『CORE TYPE AIR CLEANER HA36S ALTO Turbo RS・Works用』についてのご案内

□該当品番

□取り付け状態の確認方法

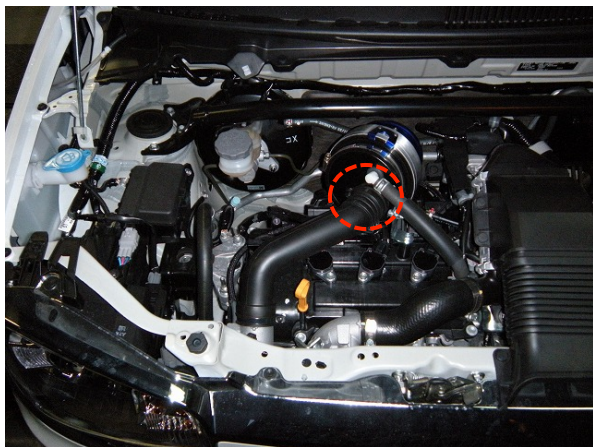
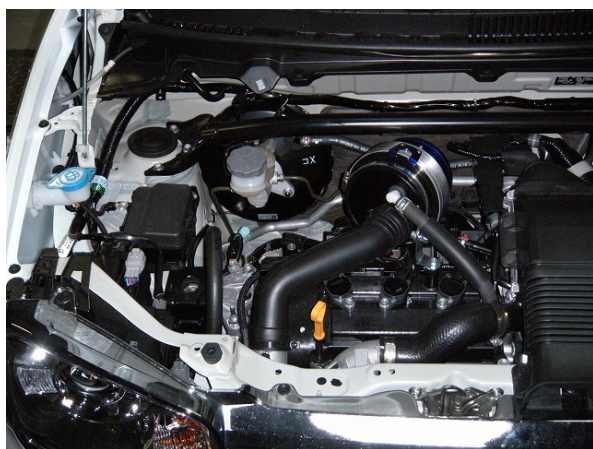
上記品番において、取扱説明書に記載されている正しい取り付け方法で、アタッチメントが取り付けられていないと、最悪の場合エンジンが破損してしまうトラブルが発生する場合があります。

次ページに正しい方法で取り付けした写真と、誤った方法で取り付けした写真を記載致しますので、今一度、車両に取り付けられている状態を確認していただくようお願い致します。

サクシヨンの向きが逆になっております。赤丸で囲った蛇腹部分の位置で正しいか、誤っているのかを判断いただきますようお願い致します。

誤って取り付けられていた場合は、早急に正しい取り付け方法へ変更をお願い致します。

□ヒートプレートを装着した場合

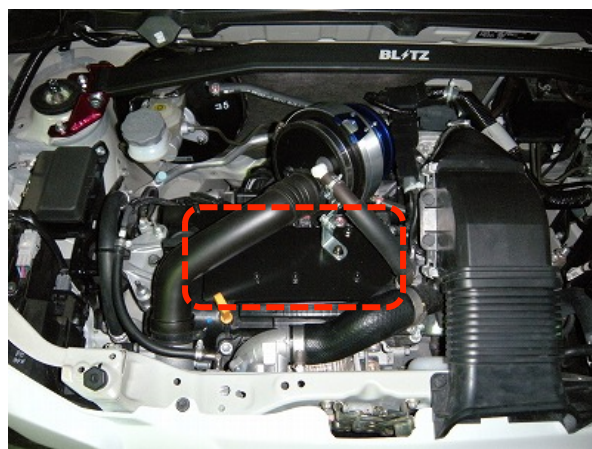
また、正しく取り付けられていた場合においても、商品のさらなる耐久性を図るために、今回新たに「HA36S ALTO Turbo RS・Works 専用」のスチール製ヒートプレートを作成致しました。これにより、今までの取り付け方法とは異なり、ステーなどの固定部への負荷が軽減されるようになります。

今までの取り付け方法

新しい取り付け方法

ヒートプレートを装着することで、エンジンからの熱を遮熱する効果と、ステーを固定している部分を今までのエンジン(車両側)ではなく、ヒートプレート側に変更することで、耐久性が向上しています。
